**WIR.271.2.16.4.2024**

## WYJAŚNIENIE I ZMIANA TREŚCI SPECYFIKACJI WARUNKÓW ZAMÓWIENIA

**Dotyczy:** postępowania o udzielenie zamówienia publicznego pn.: „Przebudowa części „A” i „C” oraz rozbiórka i budowa części „B” warsztatu samochodowego MPK w Łomży do obsługi autobusów zeroemisyjnych” - WIR.271.2.16.2024

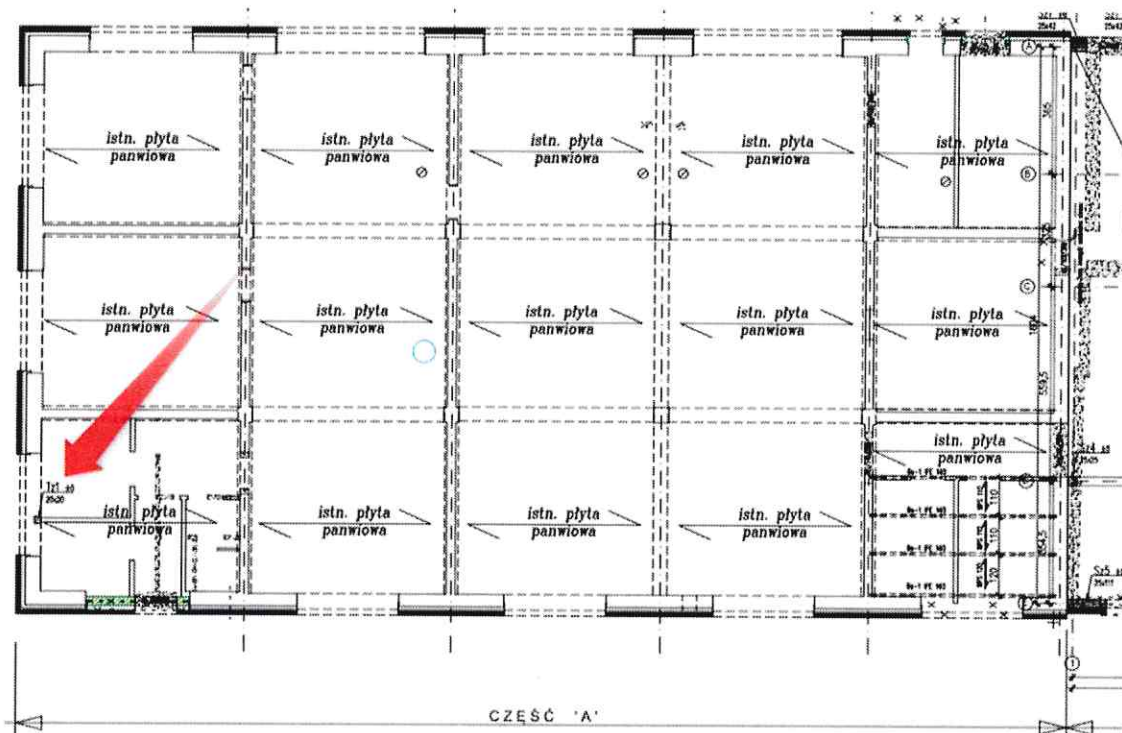
Czy w ramach zamówienia Wykonawca ma dostarczyć podnośnik lub stalowe ramy fundamentowe podnośnika?

Wyposażenie technologiczne budynku nie jest przedmiotem przetargu, nie jest ujęte w przedmiarze i kosztorysie. Fundamenty pod wyposażenie technologiczne należy wykonać zgodnie z proj. branżowymi (podnośnik podposadzkowy).
